廃スラッジ回収施設の設置に係る 指摘事項リストに対する回答

2024年5月27日

東京電力ホールディングス株式会社

指摘事項リスト（1 / 5）

■ 廃スラッジ回収施設の運転時において、以下の主要な作業についてのダスト閉じ込め対策についてP. 9～10に示す。

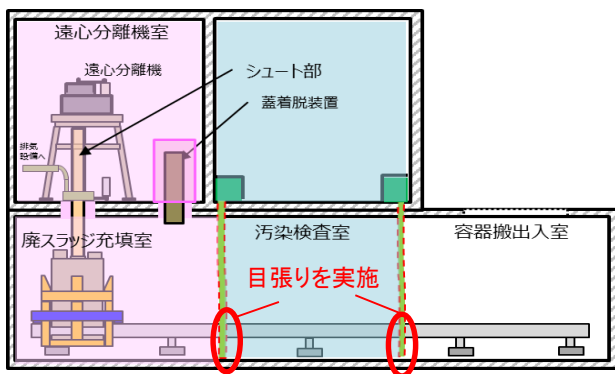
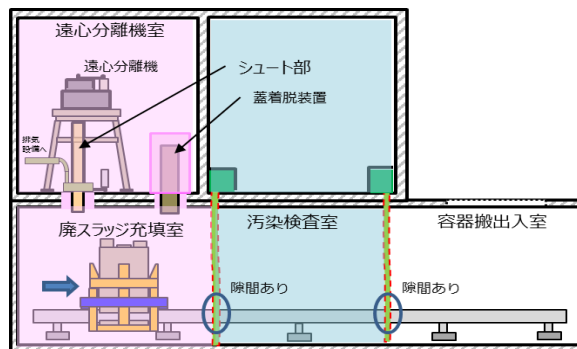
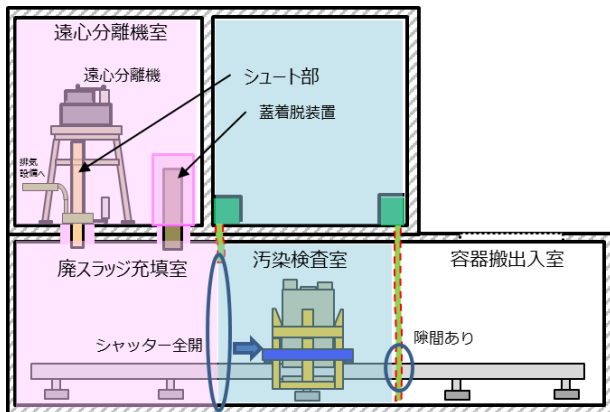
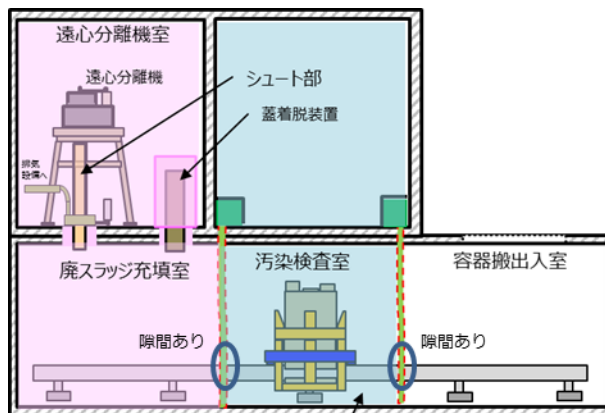
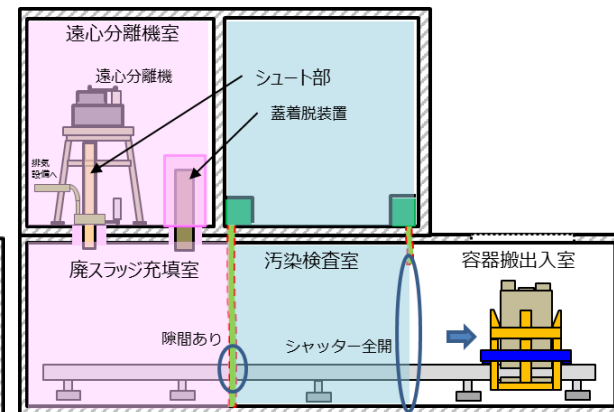
13	第08回 (2023/3/27)	(P.24 ダスト取扱エリアの閉じ込め対策について（廃スラッジ充填室）) 「ダスト取扱エリア-ダスト管理エリア」及び「ダスト管理エリア-通常エリア」の閉じ込め対策について、シャッター開閉のダンパの調整管理は、認可までに必ず確認する内容なので整理し、説明すること	「ダスト取扱エリア-ダスト管理エリア」及び「ダスト管理エリア-通常エリア」の閉じ込め対策について提示する。なお、シャッター開閉時のダンパ操作は不要である。	第19回技術会合(2024/5/27)にて回答

No.	実施回	指摘事項	回答	回答時期
14	第08回 (2023/3/27)	(P.26 ダスト取扱エリアの閉じ込め対策について（廃スラッジ充填室）) ダスト管理エリアでは人が入り作業することも想定しているので、入室の際の判断根拠（ダストモニタだけで判断するのか、負圧がしっかり確保されていることなのか）を説明すること	各作業における、各室内に入室する際の基準、およびダスト閉じ込め対策について提示する。	第19回技術会合 (2024/5/27)にて回答
15	第08回 (2023/3/27)	(P.20 遠心分離機シュートの動作と閉じ込め対策) 遠心分離機シュート部の閉じ込め対策について、局所吸引ダクトを用いた排気は、設計上現実的に達成可能とすることを定量的に示すこと	遠心分離機シュート部の閉じ込め対策として、局所吸引ダクトと廃スラッジ保管容器飛散防止カバーの排気量について提示する。	2024/11月
16	第08回 (2023/3/27)	(P.31 換気空調設備の耐震クラス設定に関する検討ケースの妥当性 (1/2)) 換気空調系の耐震クラス設定に関する検討ケースの妥当性について、ケース①（最も厳しいケース）はインターロック等で送排風機を停止するというのであれば、インターロックに関連する計器、電源系もBクラスにしなければならぬ。もし、インターロックに期待しなくても50 μ Sv/事象を十分に達成できるのであればその根拠を説明すること インターロック等は具体的な設備構成も含め説明すること	万が一の外電喪失時の換気空調設備の想定される挙動とインターロックの状況、換気空調設備の停止方法について提示する。	2024/7月
17	第08回 (2023/3/27)	(P.32 換気空調設備の耐震クラス設定に関する検討ケースの妥当性 (2/2)) シュートを通して落とすときのダスト飛散と、遠心分離機に付着したスラッジを洗浄するときの瞬間的にダスト化し、飛散することはどちらが多いのか一概に言い切れないと思う。この点は相当な知見の収集や実験を行っていると思うので、実験データに基づき定量的に説明すること	設備運転中(脱水中や遠心分離機の洗浄中)に外電喪失した場合の設備とスラッジの挙動について提示する。	2024/11月

- 各作業について、以下のとおり閉じ込め対策を行う。
- 万が一、全作業において、ダストが漏えいした場合は、鋼製で密閉された構築物である屋外収納ユニットコンテナ内で閉じ込める。

No.	各作業	ダスト発生のシナリオ	ダストの閉じ込め対策
①	廃スラッジ遠心脱水 (廃スラッジ充填室)	廃スラッジ保管容器への廃スラッジ充填時に、廃スラッジ充填室内にダストが舞う。	シャッター目張りにより、差圧管理を行うことで閉じ込めを行うとともに、廃スラッジ充填室内のダスト濃度のモニタリングを行い、設定した値を超えた場合、作業を中断する。
②	遠心脱水位置から蓋締め位置までの廃スラッジ保管容器の移動	廃スラッジ保管容器に廃スラッジが付着していた場合、廃スラッジ充填室内での廃スラッジ保管容器移動時に、落下し、ダストが舞う。	計測可能な差圧管理は行えないが、シャッターは全閉とし、可能な限りの差圧の確保を行うとともに、廃スラッジ充填室内のダスト濃度のモニタリングを行い、設定した値を超えた場合は、作業を中断する。 また計測可能な差圧管理を行えないため、汚染検査室側のダスト濃度のモニタリングを行う。
	廃スラッジ保管容器の蓋締め	非密封な状態のため、廃スラッジ保管容器内の廃スラッジが乾燥し、廃スラッジ充填室内でダストが舞う。(水分を含んだ状態のため、乾燥しダストとなる可能性は極めて低い。)	
③	廃スラッジ充填室から汚染検査室までの廃スラッジ保管容器の移動	シャッター開のため、廃スラッジ充填室の空気が汚染検査室内に移動し、ダストが移動する。	廃スラッジ保管容器を、廃スラッジ充填室から汚染検査室に移動させる場合は、シャッターを開とする必要があり、差圧の維持ができない。シャッター開時は、汚染検査室から廃スラッジ充填室へ気流を維持することにより、積極的に汚染検査室へ流れない運用とするが、廃スラッジ保管容器移動時に汚染検査室へ空気が流れる可能性があるため、廃スラッジ充填室と汚染検査室内のモニタリングを行い、設定した値を超えた場合は、作業を中断するとともに、除染作業を行う。
		廃スラッジ保管容器移動時に、廃スラッジが落下し、ダストが舞う。

No.	ダスト発生のシナリオ	ダストの閉じ込め対策
④	<p>廃スラッジ保管容器の汚染検査 (汚染検査室)</p> <p>廃スラッジ保管容器に廃スラッジが付着していた場合、汚染検査でスラッジに触れ、ダストが舞う。</p>	<p>汚染検査室内での汚染検査は、シャッター目張りによる差圧管理は可能であるが、下記理由より、目張りを実施しないため計測可能な差圧管理は行わないが、シャッターは全閉とし、可能な限りの差圧の確保を行うとともに、汚染検査室内のダスト濃度のモニタリングを行い、設定した値を超えた場合は、作業を中断する。</p> <ul style="list-style-type: none"> ✓ 廃スラッジ保管容器は蓋が閉められており、密閉な状態であることから、ダストが舞う可能性が低い。 ✓ 前作業である廃スラッジ充填室から汚染検査までの廃スラッジ保管容器の移動においてもダスト濃度をモニタリングし管理しているため。 ✓ 廃スラッジ充填室と汚染検査室の間のシャッターの目張りは、廃スラッジが充填された廃スラッジ保管容器がある汚染検査室内に作業員が立ち入り作業を実施する必要があり、作業員の作業安全、被ばく量を可能な限り低減するため。
⑤	<p>汚染検査室から容器搬出入室までの廃スラッジ保管容器の移動</p> <p>シャッターが全開のため、汚染検査室の空気が容器搬出入室内に移動し、ダストが移動する。</p>	<p>廃スラッジ保管容器を、汚染検査室から容器搬出入室に移動させる場合は、シャッターを開とする必要があり、差圧の維持ができない。シャッター開時は、容器搬出入室から汚染検査室へ気流を維持することにより、積極的に汚染検査室へ流れない運用とするが、廃スラッジ保管容器移動時に容器搬出入室へ空気が流れる可能性があるため、汚染検査室と容器搬出入室内のモニタリングを行い、設定した値を超えた場合は、作業を中断するとともに、除染作業を行う。</p>
—	<p>常時</p> <p>シュート部や遠心分離機周辺の構築物等にスラッジが付着していた場合に、落下し、廃スラッジ充填室内にダストが舞う。</p>	<p>計測可能な差圧管理、あるいはシャッターは全閉とし、可能な限りの差圧の確保を行う運用とする。(シャッターを開とする時間は最低限とする。)</p> <p>廃スラッジ充填室、隣室の汚染検査内のモニタリングを行い、設定した値を超えた場合は、廃スラッジ充填室内の除染を行う。</p>

3. 排風機、送風機が故障した場合の閉じ込め (2/5)

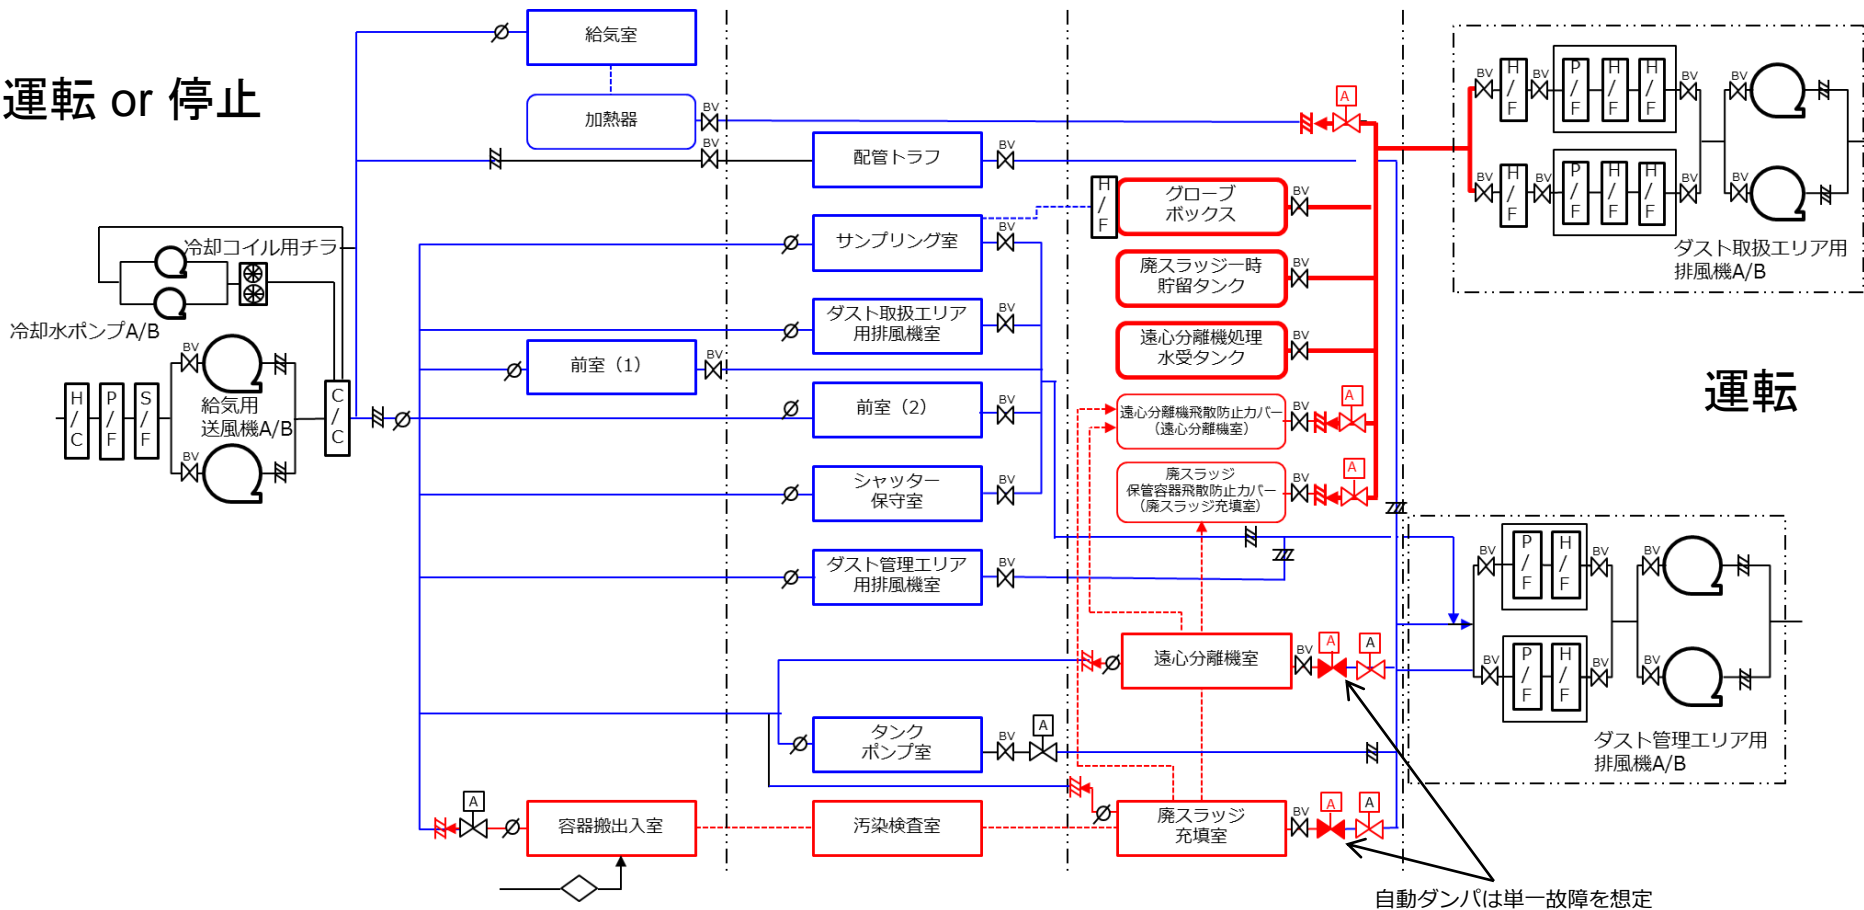
24	第17回 (2024/3/21)	送風機の運転の状態も含めて、考えるべきケースはダスト取扱エリア用排風機、ダスト管理エリア用排風機が停止の2つだけでいいのか説明すること。	考えるべきケースは他にもあることから、他のケースも併せて提示する。	第19回技術会合 (2024/5/27)にて回答

- ダスト取扱エリア用排風機が停止した場合、自動ダンパと逆止ダンパにより、ダスト取扱エリアの各エリアを隔離することができる。

3. 排風機、送風機が故障した場合の閉じ込め (3/5)

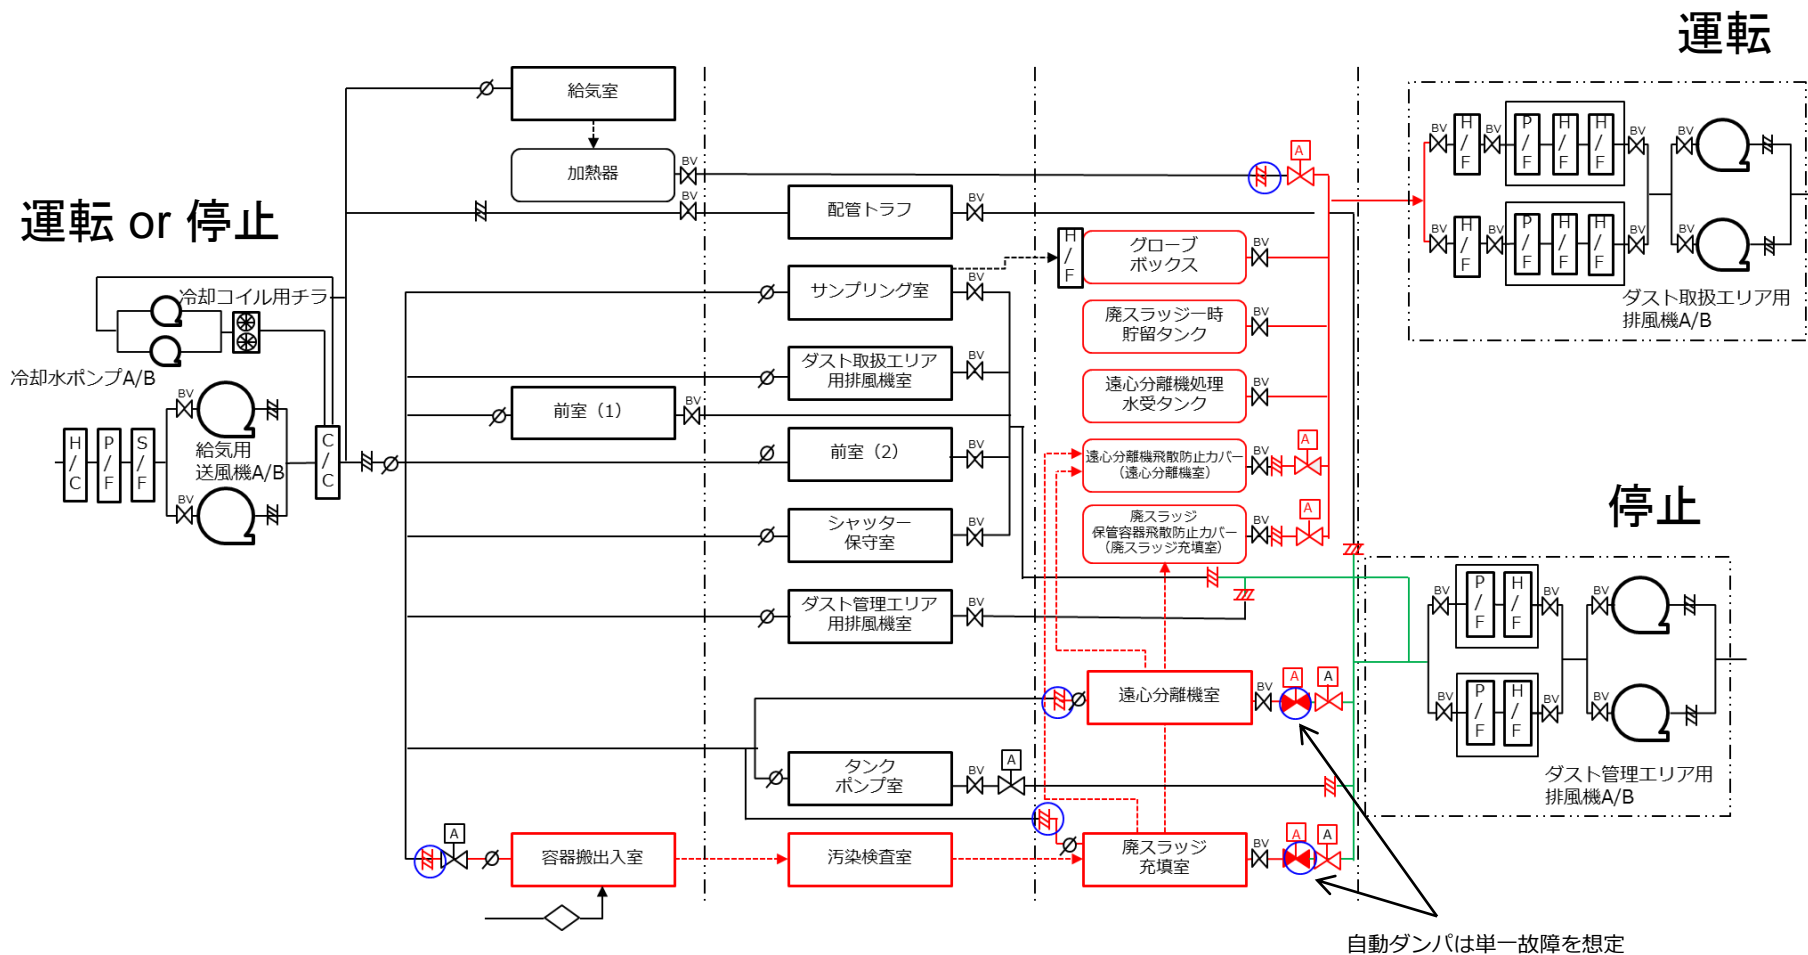
No.	実施回	指摘事項	回答	回答時期
25	第17回 (2024/3/21)	異常時に限らずダスト管理エリア用の排風機はダスト取扱エリアの空気を、引き込むということなので、通常時から汚染される可能性も考えるべきと考えているが、このダスト管理エリア用の排風機からダスト管理エリア側への逆流ということの必要性も含めてどう考えているのか説明すること。	逆流防止に関して提示する。	第19回技術会合 (2024/5/27)にて回答
26	第17回 (2024/3/21)	現設計におけるダスト閉じ込め対策に関して、基準適合性を説明すること。	ダスト閉じ込め対策に関して、基準適合性を提示する。	第19回技術会合 (2024/5/27)にて回答

- ダスト管理エリア用排風機が停止した場合、ダスト取扱エリアの空気は、ダスト取扱エリア排風機で処理することができる。また、自動ダンパと逆止ダンパにより、ダスト取扱エリアから、ダスト管理エリアへの空気の逆流を防止することができる。

5. 不確かさを考慮した設備内の最大貯留インベントリ (1/3)

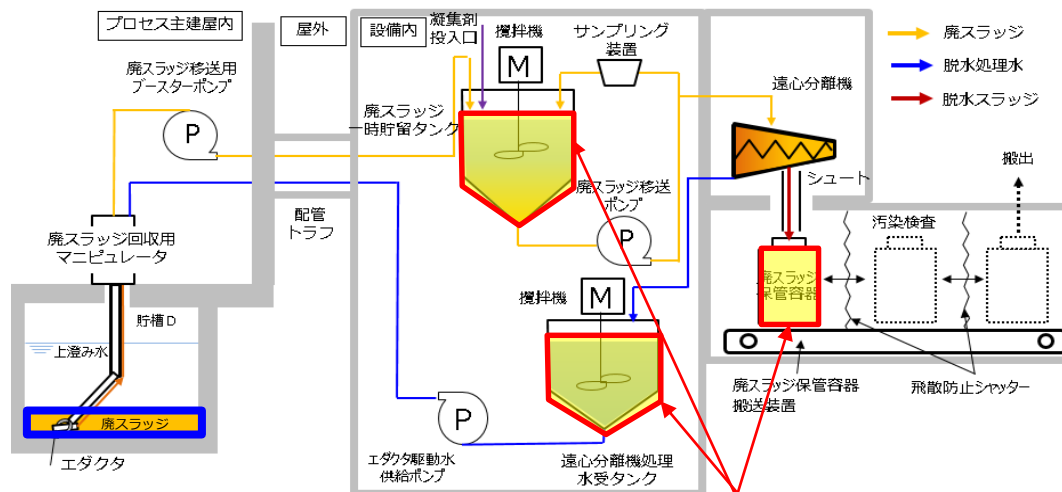
No.	実施回	指摘事項	回答	回答時期
1	第07回 (2023/3/6)	(P.14 廃スラッジ回収設備の耐震クラス設定) ここを含めて数値が暫定値となっている部分がある。 この点は少し深掘りして今後確認する。	第17回技術会合(2024/3/21)にて回答済。	—
2	第07回 (2023/3/6)	(P.17 【参考】公衆被ばく線量の算出方法（直接線およびスカイシャイン線による影響）） 設備内の最大貯留インベントリがどのように算出されたのか根拠を説明すること。 (P29、P30との関係も整理し、説明すること)	第17回技術会合(2024/3/21)にて回答済。	—
3	第07回 (2023/3/6)	(P.10 廃スラッジ回収設備設置に対する措置を講ずべき事項の該当項目) 8.記載のうち、保管容器の遮へい対策については今回説明がないと思う。 表面線量1mSv/h以下になるよう遮へいし、第四施設に保管可能なことについて説明すること。	廃スラッジ保管容器の構造図、遮へい体の構造、線量評価結果、第四施設の格納条件について提示する。	2024/7月
4	第07回 (2023/3/6)	(P.26 廃スラッジ回収設備の耐震クラス一覧) 屋外設備・配管トラフの基礎（漏えい拡大防止堰）の耐震クラスについて、Ss900の具体的評価の対象、方法をどうするのか今後の面談で明確にすること。	最終的な基礎構造を踏まえて、評価対象、評価方法について提示する。	2024/7月
5	第07回 (2023/3/6)	換気空調系の耐震クラスについて、Cクラス設定とされているが、Bクラスとの取り合いの部分の考え方については、今回Bクラス相当の強度を持たせるという考えは示されたので、今後の審査面談の中で詳細な部分を確認し、必要に応じて技術会合で議論する。	Cクラスとする換気空調設備、Bクラスとする設備の取り合い箇所のうち、波及的影響が懸念される箇所についての強度評価について提示する	2024/7月
6	第07回 (2023/3/6)	(P.15 廃スラッジ回収設備の耐震クラス設定について) 屋外設備・配管トラフの基礎（漏えい拡大防止堰）について漏えい時の機動的対応がどういう体制で、どの程度の時間で回収したものをどこに持っていくのか等を整理し、説明すること。	脱水前のスラッジを取扱うタンク内から全量が堰内へ漏えいした場合を仮定して、作業内容、被ばく線量について概略評価を行った結果を提示する。	2024/7月

- 不確かさを考慮したインベントリと、各核種量へ1.3を乗じているインベントリを比較した。
- その結果、遠心分離機の分離率が低下した場合の遠心分離機処理水受タンクにおける、不確かさを考慮したインベントリは各核種量へ1.3を乗じているインベントリに包含されなかった。
- なお、その他の不確かさ（除染装置の入口水/出口水のサンプリングデータ、実スラッジのサンプリングデータ、貯槽D内の廃スラッジ量、遠心脱水後の廃スラッジの含水率、廃スラッジ一時貯留タンク内の廃スラッジ濃度）を考慮したインベントリは各核種量へ1.3を乗じているインベントリに包含される。（参照P.42～P.45）

- 不確かさを考慮し、最終的なインベントリは下記とした。
